<b>Title - Sujet</b> Const.Refection Centres-PN Forillon	
<b>Solicitation No. - N° de l'invitation</b> 5P204-180864/A	<b>Amendment No. - N° modif.</b> 001
<b>Client Reference No. - N° de référence du client</b>	<b>Date</b> 2019-04-03
<b>GETS Reference No. - N° de référence de SEAG</b> PW-\$QCM-039-17637	
<b>File No. - N° de dossier</b> QCM-8-41212 (039)	<b>CCC No./N° CCC - FMS No./N° VME</b>
<b>Solicitation Closes - L'invitation prend fin</b> <b>at - à 02:00 PM</b> <b>on - le 2019-04-30</b>	<b>Time Zone</b> <b>Fuseau horaire</b> Heure Avancée de l'Est HAE
<b>F.O.B. - F.A.B.</b> <b>Plant-Usine:</b> <input type="checkbox"/> <b>Destination:</b> <input checked="" type="checkbox"/> <b>Other-Autre:</b> <input type="checkbox"/>	
<b>Address Enquiries to: - Adresser toutes questions à:</b> Jean, Serge	<b>Buyer Id - Id de l'acheteur</b> qcm039
<b>Telephone No. - N° de téléphone</b> (418) 649-2882 ( )	<b>FAX No. - N° de FAX</b> (418) 648-2209

**MODIFICATION 001  
INVITATION À SOUMISSIONNER**

**RÉFECTION DU CENTRE OPÉRATIONNEL ET AMÉNAGEMENT D'UN  
CENTRE ADMINISTRATIF – PARC FORILLON (QUÉBEC)**

L'objectif de la modification 001 est de donner les réponses aux questions posées.

- Sur la feuille S-101 nous avons la mention d'armature de la dalle sur sol 15M @ 400 C/C c.s

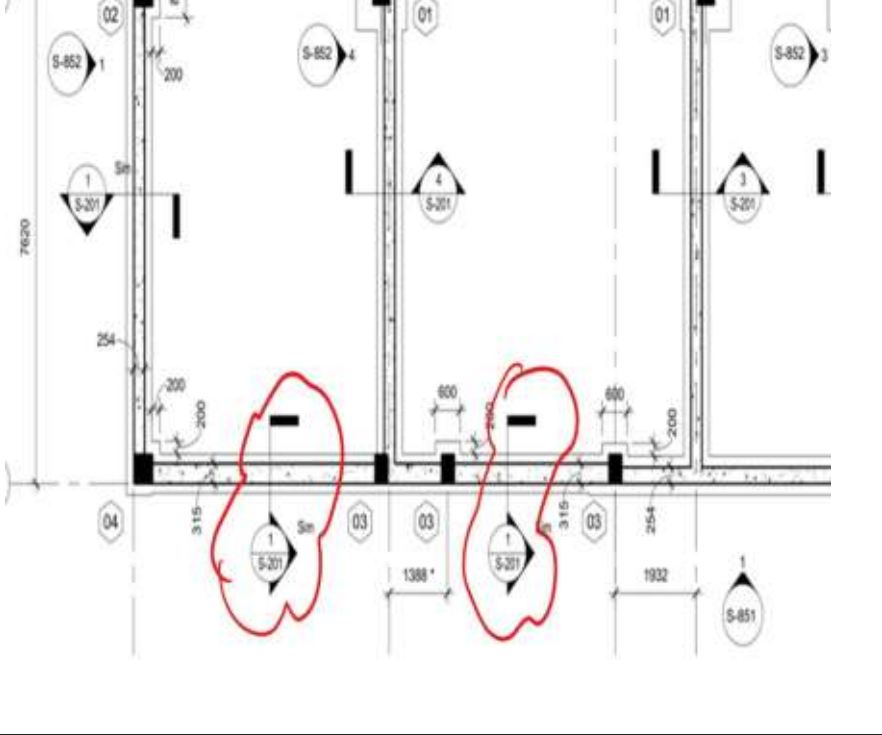
Au niveau de la fibre structural dans la dalle VS l'acier d'armature : Est-ce que nous prévoyons de la fibre dans les dalles ou de l'armature ? Il y a contradiction entre les plans. Deux places mentionnent de la fibre et une place de l'armature (voir ici-bas)

- Sur la feuille S-001-F nous avons la note pour la fibre

- Sur la feuille A-901, il nous indique de la fibre.

<p>3 (EN)</p> <p>About structural fiber in the slab VS reinforcement steel: Do we provide fiber in the slabs or reinforcement? There is a contradiction between the plans. There are two mentions with fibre and one with reinforcement (see below)</p> <ul style="list-style-type: none"> <li>On sheet S-001-F the note indicates fibre</li> <li>On sheet S-101 reinforcement of the slab on ground is indicated 15M @ 400 C/C.s</li> <li>On sheet A-901, he indicates fibre.</li> </ul>

Aucune fibre synthétique ni d'acier n'est prévu à aucun des trois bâtiments.

Sera précisé en addenda.

<p><b>NOTE:</b> PRÉVOIR TRACÉS DE S'CE ESPACES À UN MAXIMUM DE 35 FOIS L'ÉPAISSEUR DE LA DALLE / A 35x MAXI CHAQUE DIRECTION, SELON UN PATRON APPROUVÉ PAR L'INGÉNIEUR OU TEL QUE MONTRE SUR LA VUE EN PLAN. SCÉLLEMENT VOR DEVOIR DU NOTES : MANDÉ SANCETTE NO MORE THAN 4.5M APART IN ANY DIRECTION FOLLOWING A PATTERN APPROVED BY THE ENGINEER OR AS SHOWN ON PLAN. SEALING AS PER SPECIFICATIONS OR NOTES</p> <p><b>JOINT DE CONTRÔLE / CONTROL JOINT</b></p> <p><b>JOINT DE DÉSOLIDARISATION / EXPANSION JOINT</b></p> <p><b>COIN DE MUR / WALL CORNER</b></p> <p><b>REINFORCEMENT OF SLAB AT CORNERS OF WALLS AND VULNERABLE AREAS</b></p> <p><b>JOINT DE DÉSOLIDARISATION À LA BASE D'UNE COLONNE INTÉRIEURE ET PÉRIPHÉRIQUE</b></p> <p><b>COLONNES INTÉRIEURES / INTERIOR COLUMNS</b></p> <p><b>COLONNES PÉRIPHÉRIQUES / PERIPHERAL COLUMNS</b></p> <p><b>DALLE SUR SOL ET JOINTS TYPES / SLAB ON GRADE AND TYPICAL JOINTS</b></p>	<p>There is no synthetic or steel fibre on concrete slabs, for all buildings.</p> <p>Will be specified in addendum.</p>
